## Dodatek č. 4

ke smlouvě o dílo uzavřené dle § 2586 a násl. Zákona č. 89/2012 Sb., Občanský zákoník (dále jen „OZ“), na veřejnou zakázku „Rekonstrukce a dostavba areálu SSHMP v MČ Dubeč – IV. etapa, administrativní objekt“ ze dne 18. 2. 2020

## OHLÁŠENÍ ZMĚN STAVBY 4

„Rekonstrukce a dostavba areálu SSHMP v MČ Dubeč – IV. etapa, administrativní objekt“

TĽOŠŤKA ASFALTV ADN. BUDOVA DOBEČ  
SS44P 06/2024

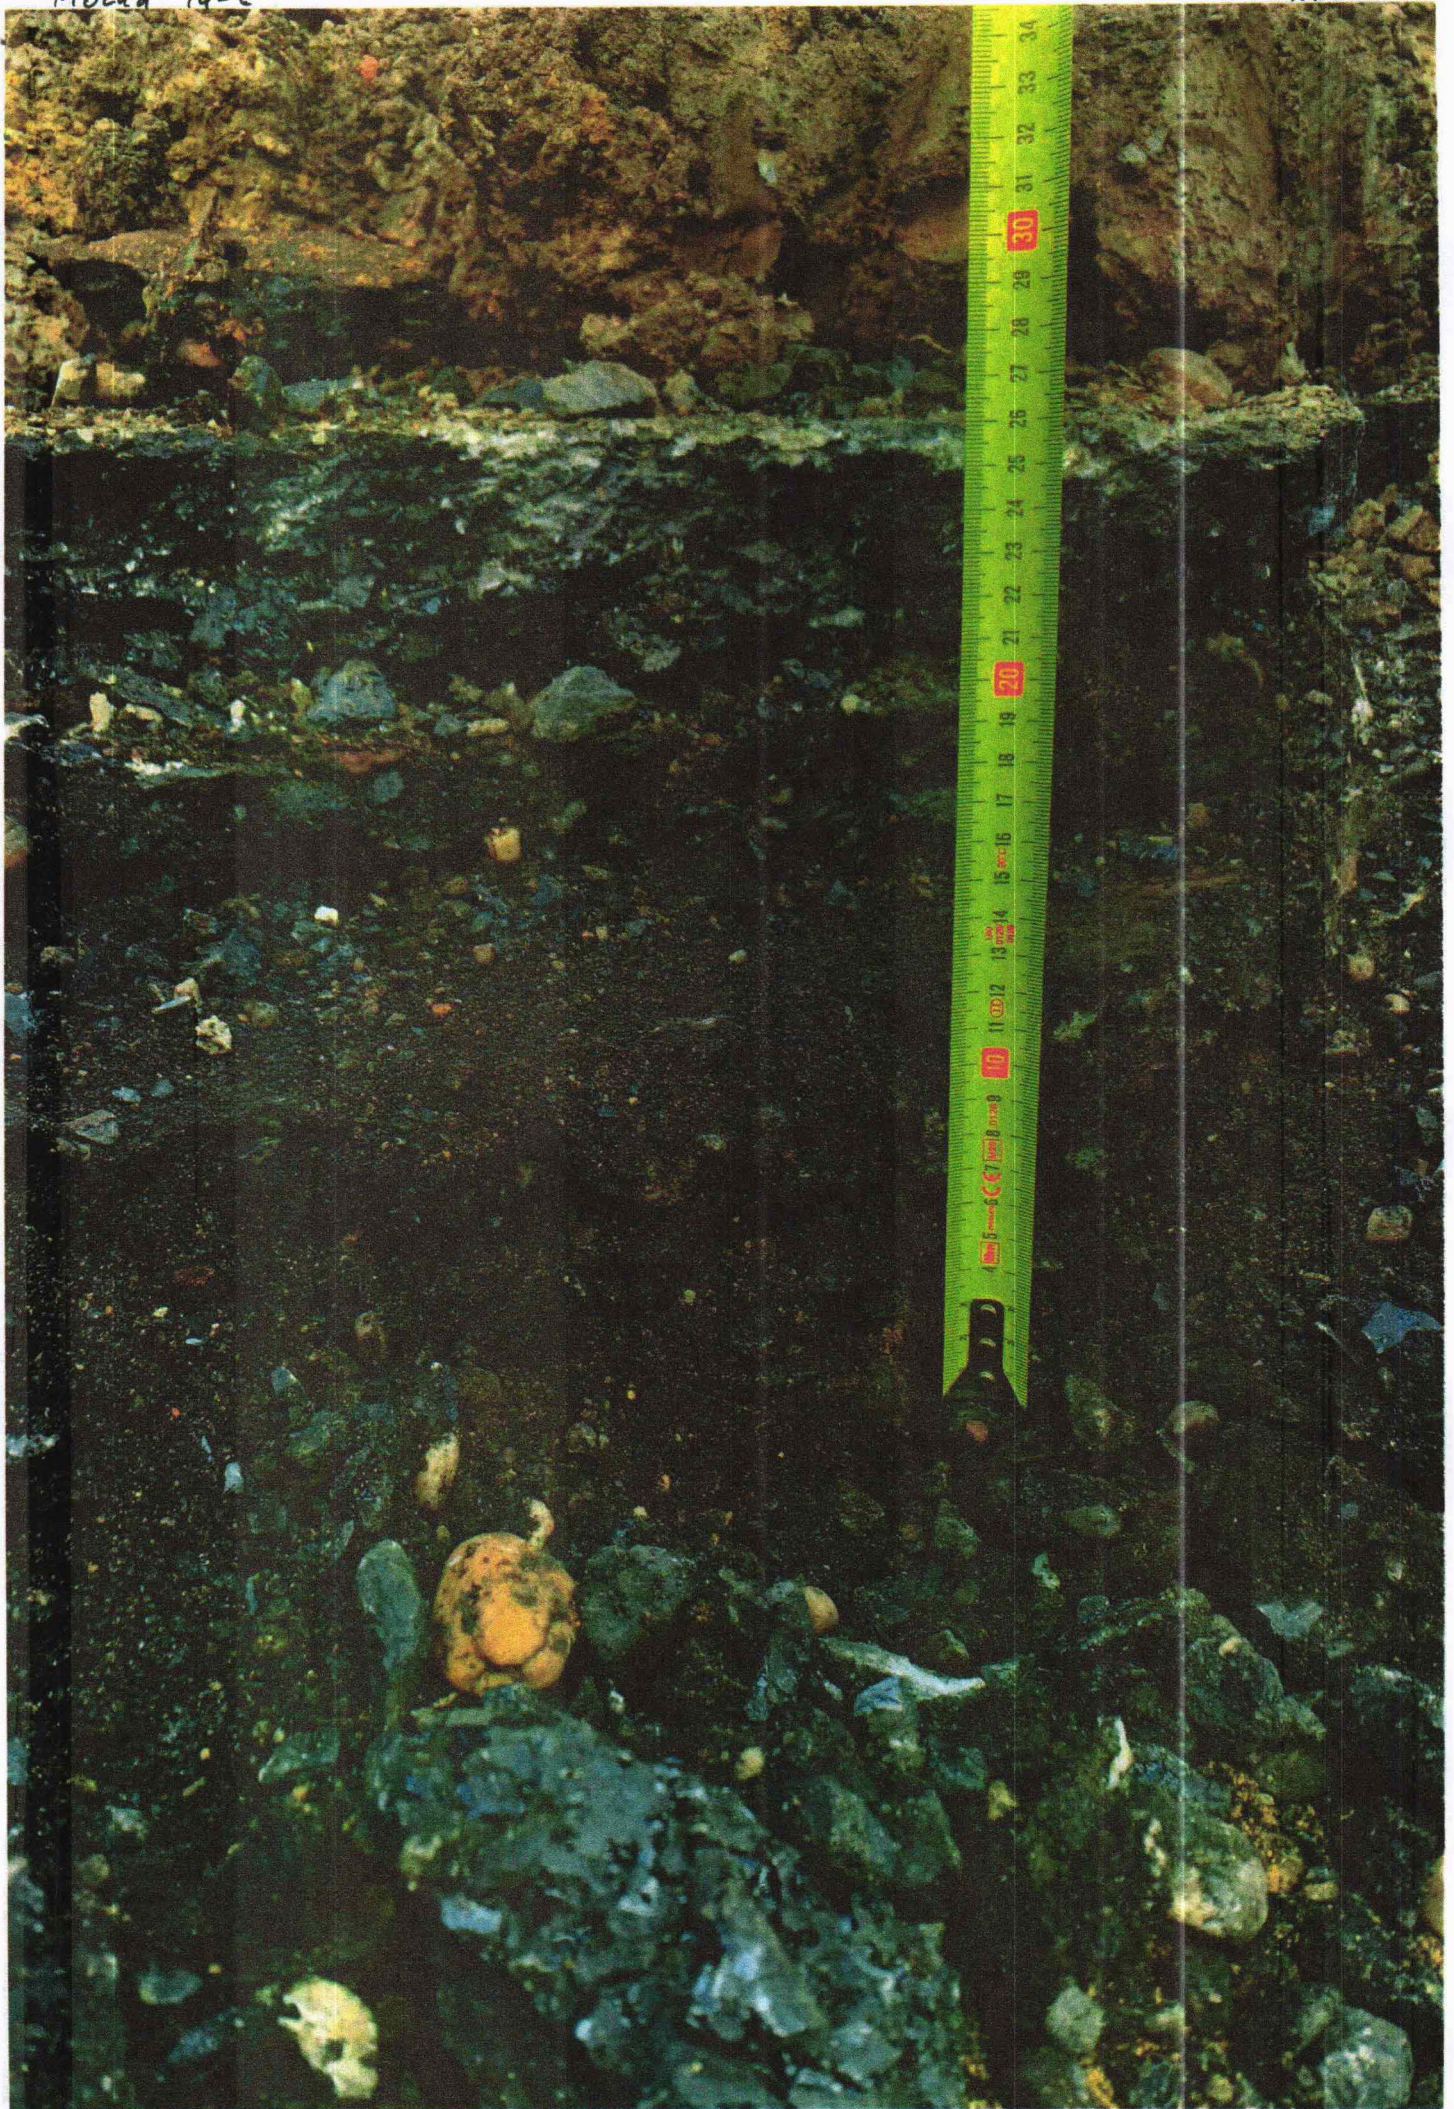
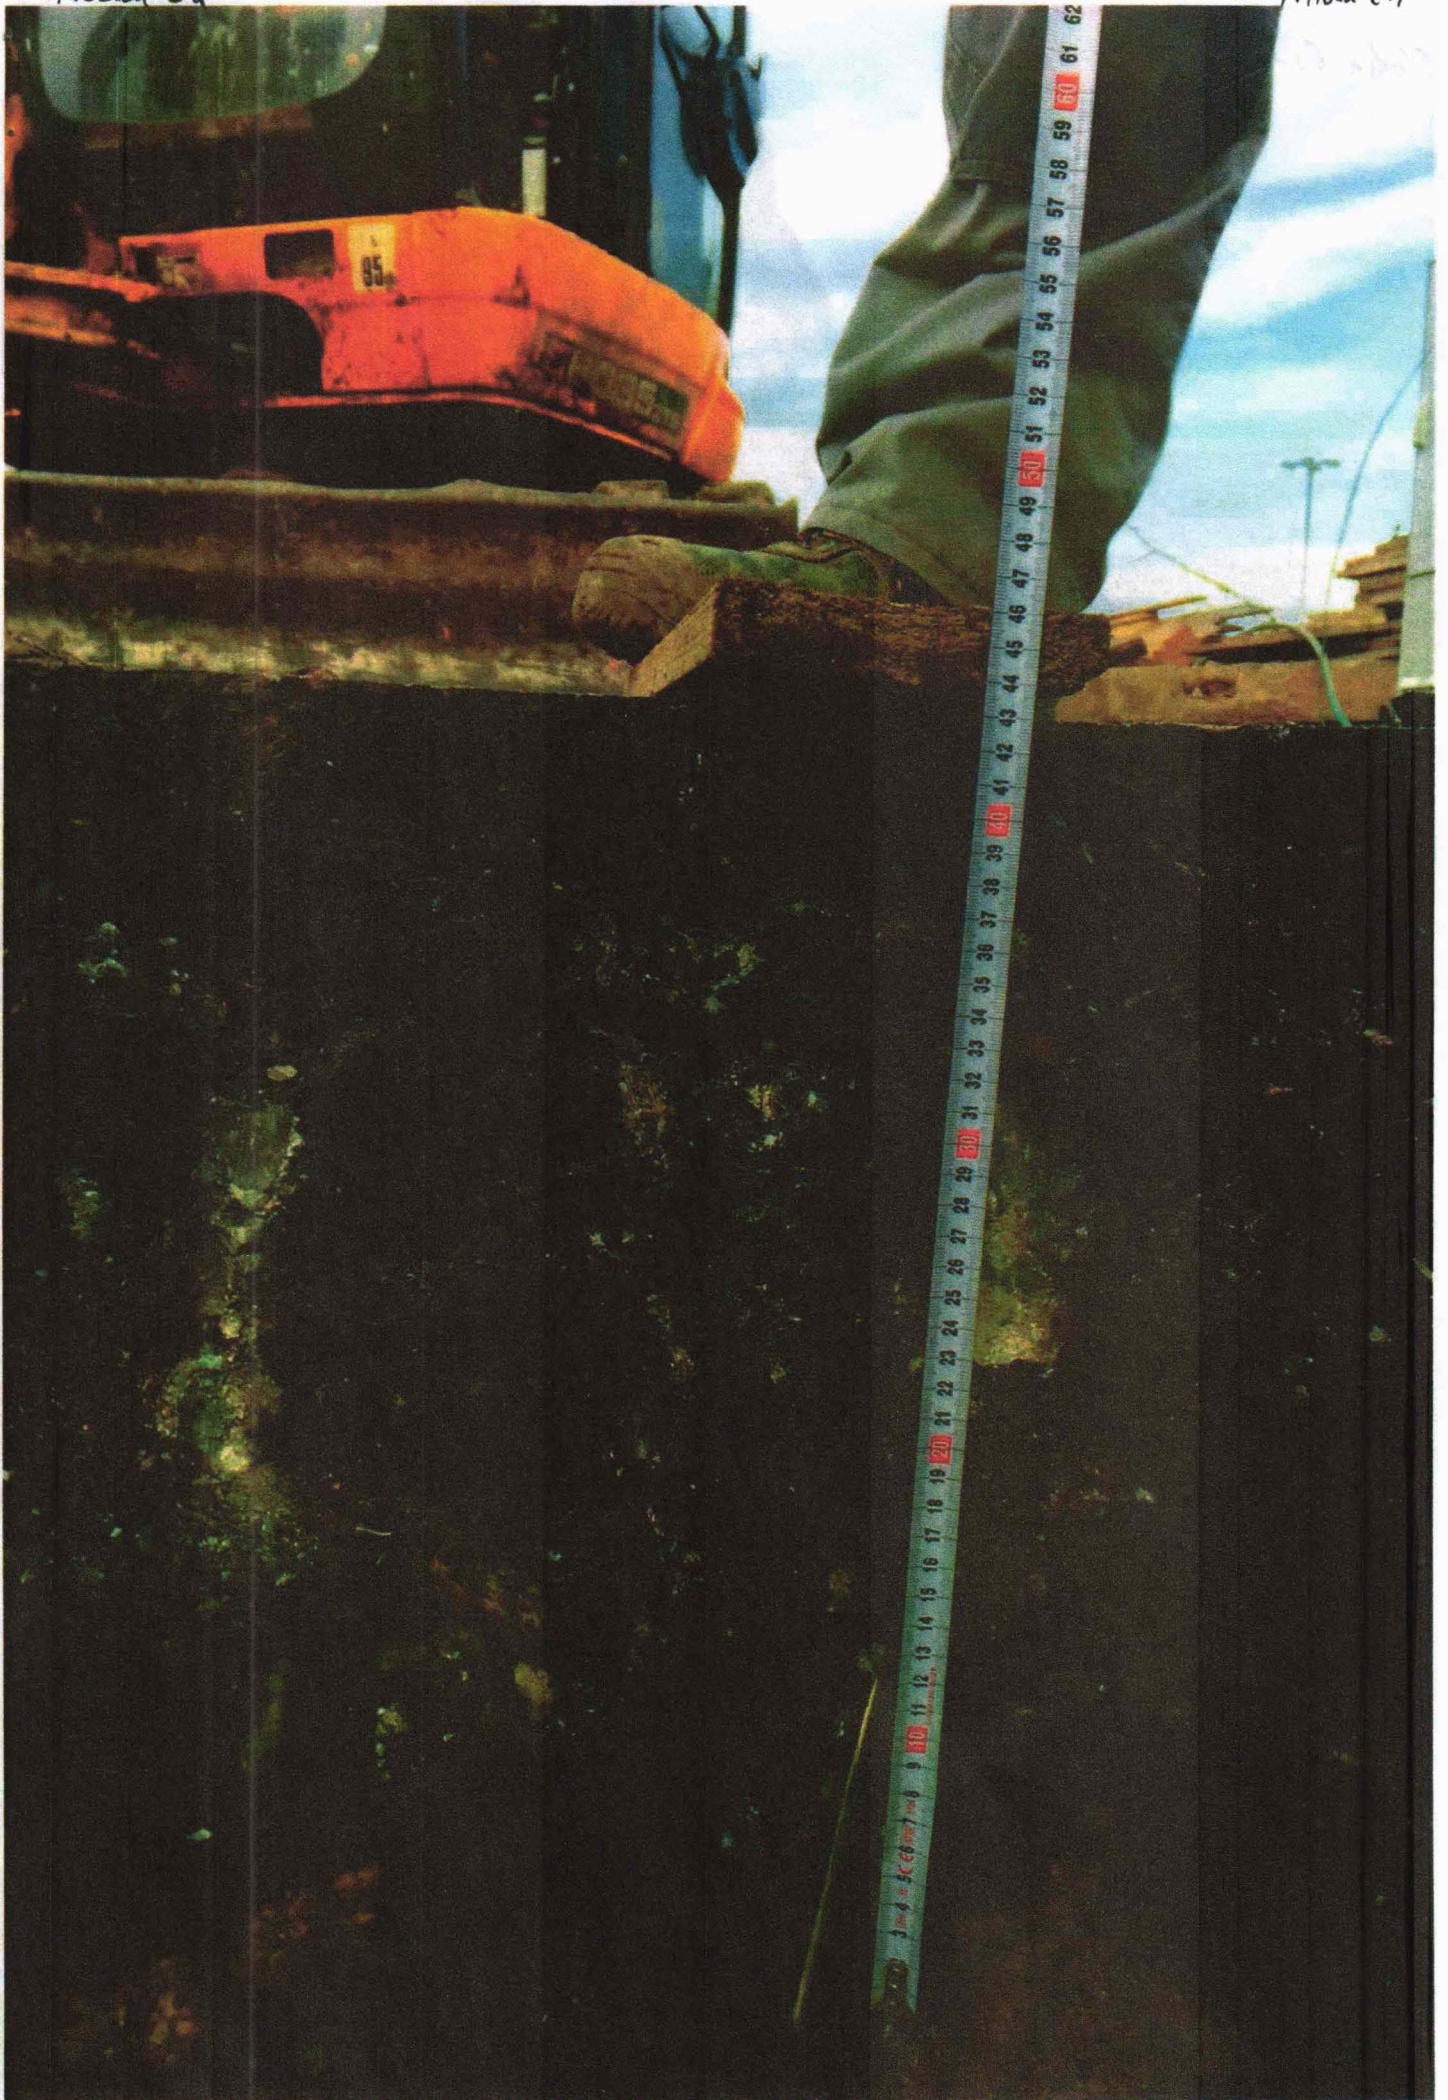
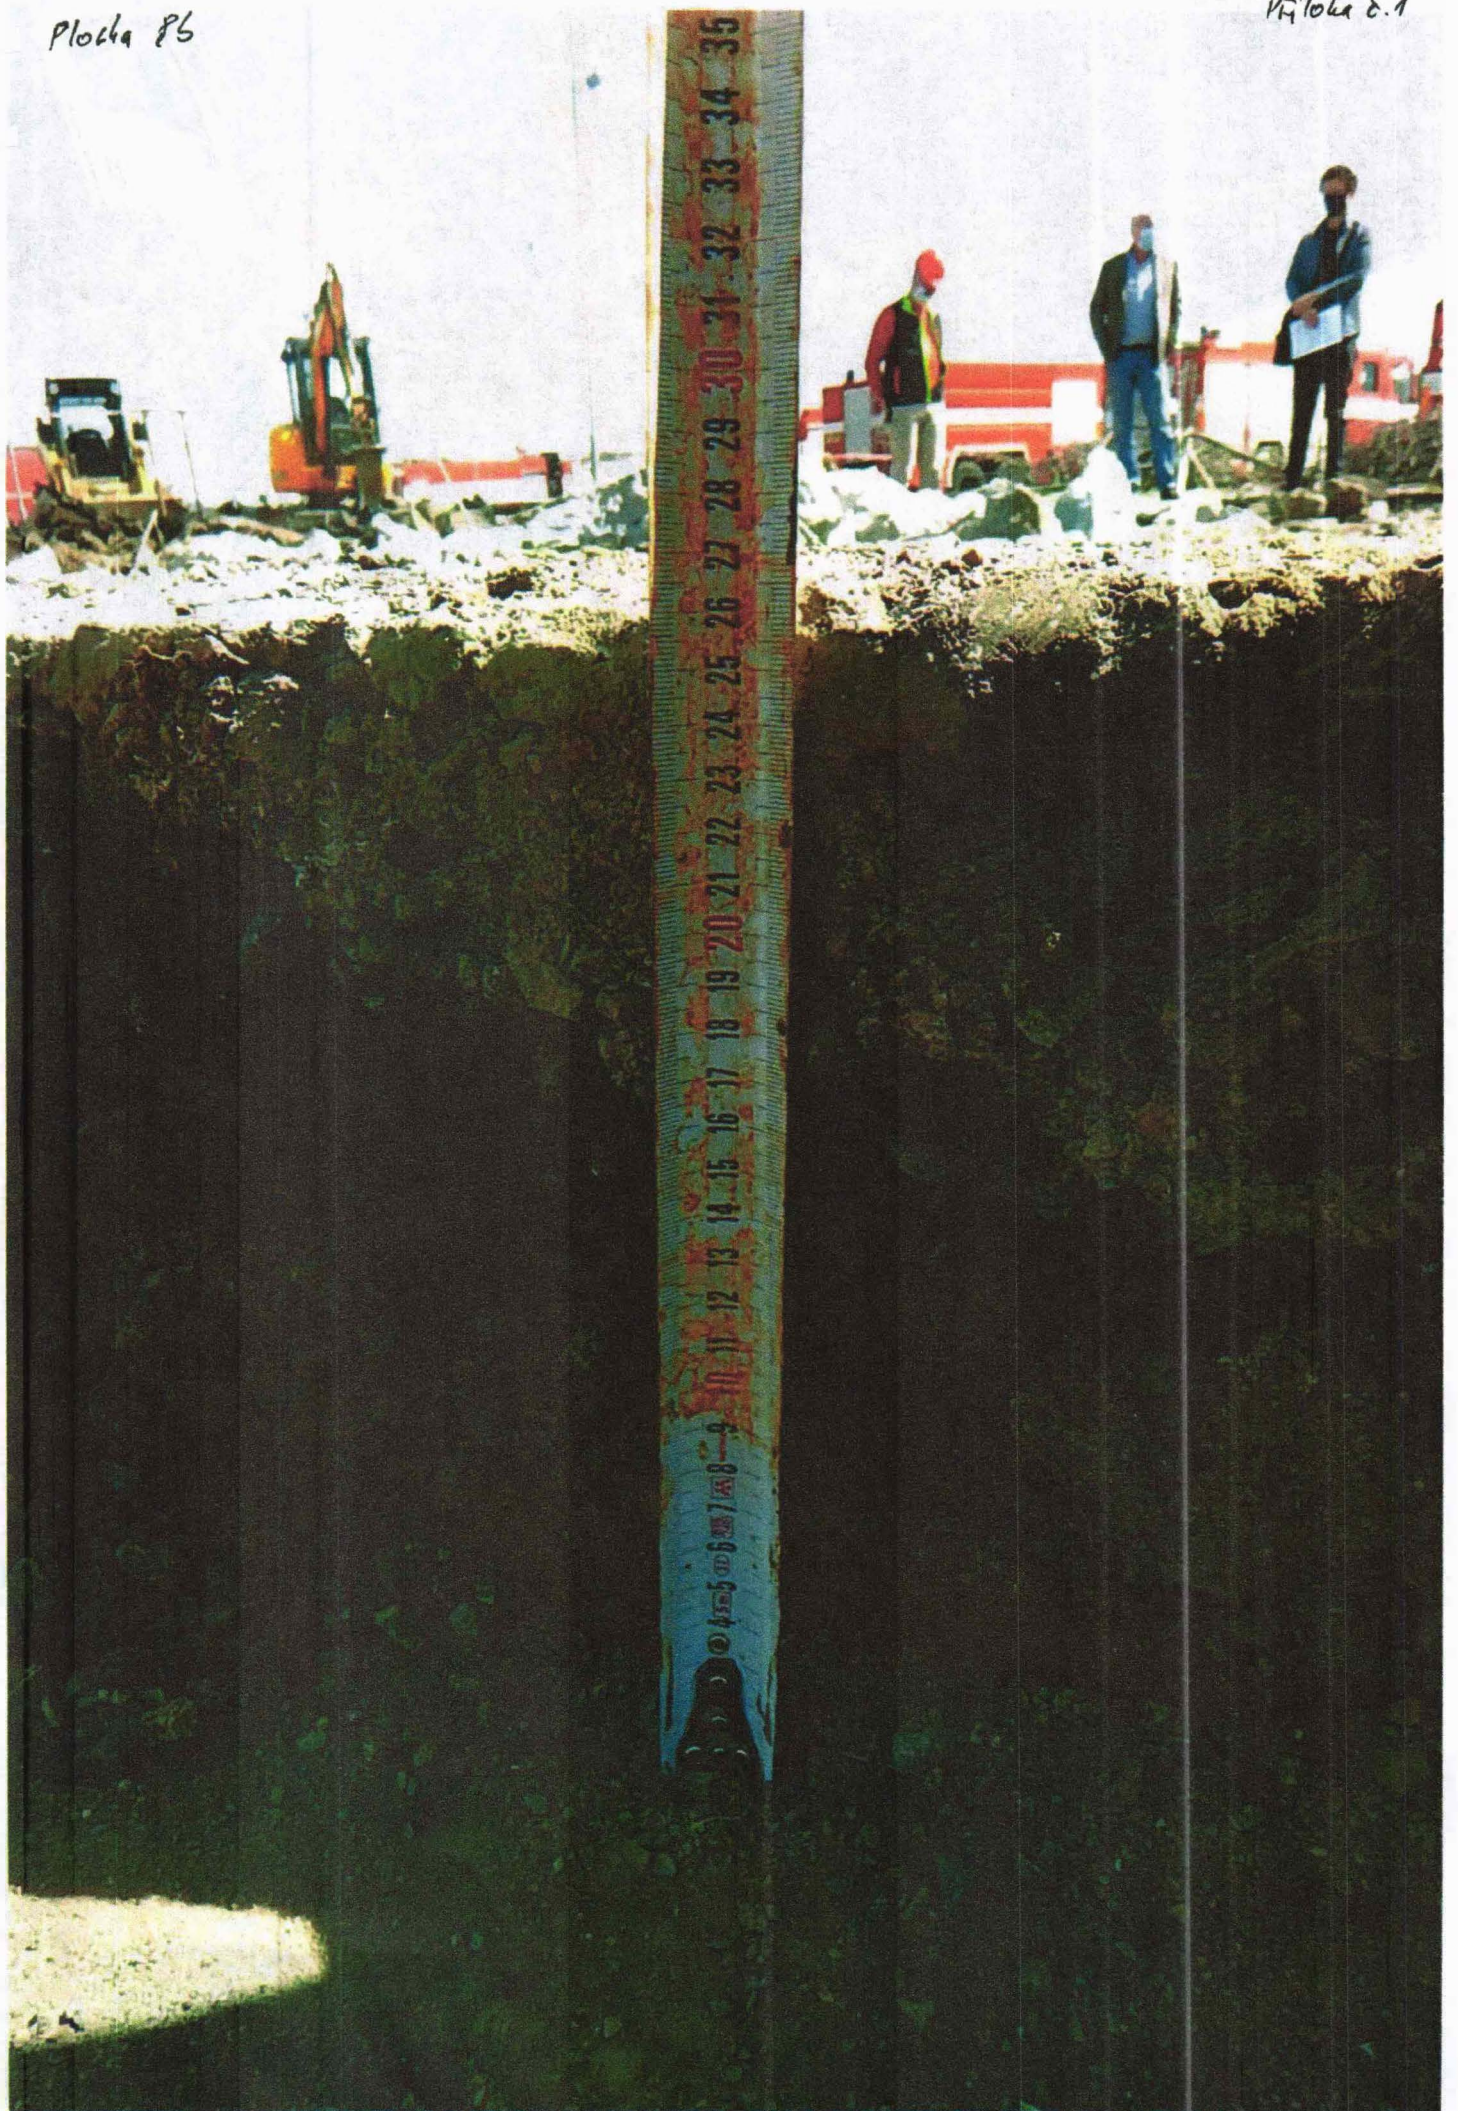
ZL5 – V průběhu bourání původních asfaltových ploch, byl zjištěn značný rozptyl tloušťky vrstev bouraných asfaltů a to od 260 po 610 mm. Mocnost vrstev byla fotograficky zadokumentována a zaznamenána do situace bouraných ploch. Fotografie a situace je součástí tohoto ZBV. Předmětem ZL 5 je doúčtování nákladů spojených s vybouráním a likvidací skutečně zjištěného množství bouraného asfaltu.
